◆リモデル給水露出を排水心200へ変更する場合

2024.07.03

【CS921BM→CS921BF／CS921BHM→CS921BHFへ変更】

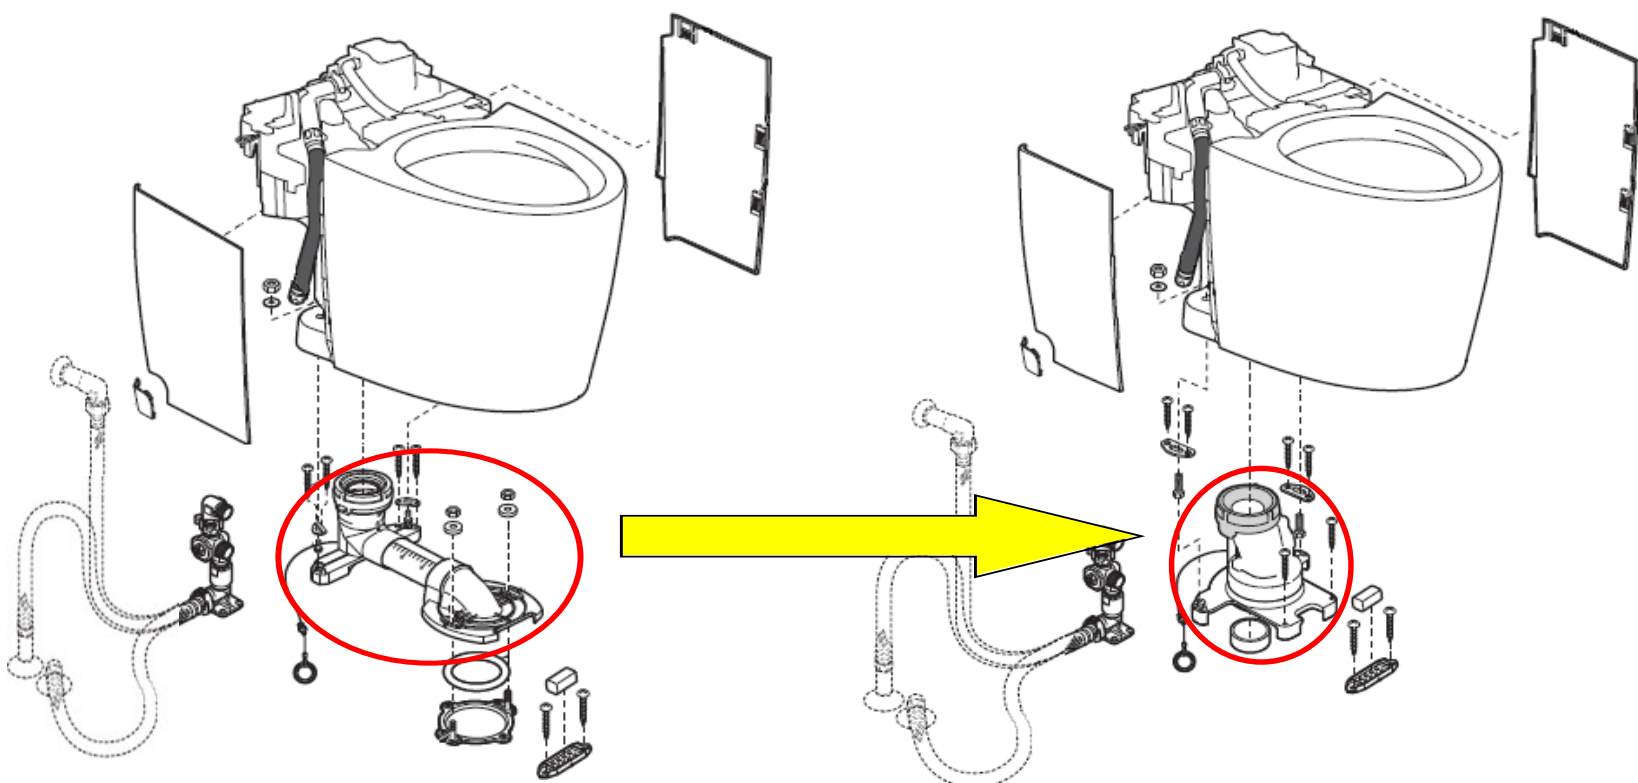
★寒冷地（水抜き方式）の場合、給水対応は床給水のみとなります。

排水管が60mm立ち上がってない場合は
60mm立ち上げアダプター-HH01001R
(塩ビ管用)またはT90SW75/100
(鉛管用)を別途手配し対応ください。

名称	部品図	補修品番	個数	備考
ソケット取替 ユニット (床排水)	<p>排水ソケット (1個) 六角ボルト (2本) 止め金具 (2個) ナット (2個) ワッシャー (2個) 木ねじ (排水ソケット用) (φ 5×50:6本)</p> <p>施工説明書 (1部) 位置決めシート (1部) 注意書ラベル (1部)</p>	HH02125	1	<p>★施工説明書同梱</p> <p>★位置決めシートは同梱のものをご使用ください。</p> <p>★注意書ラベル付き (製品品番ラベルの横に貼り付けてください)</p> <p>★詳細は同梱の施工説明書を参照ください。</p>

★止水栓、前固定具類、すっきりパネル等は既存品を流用ください。
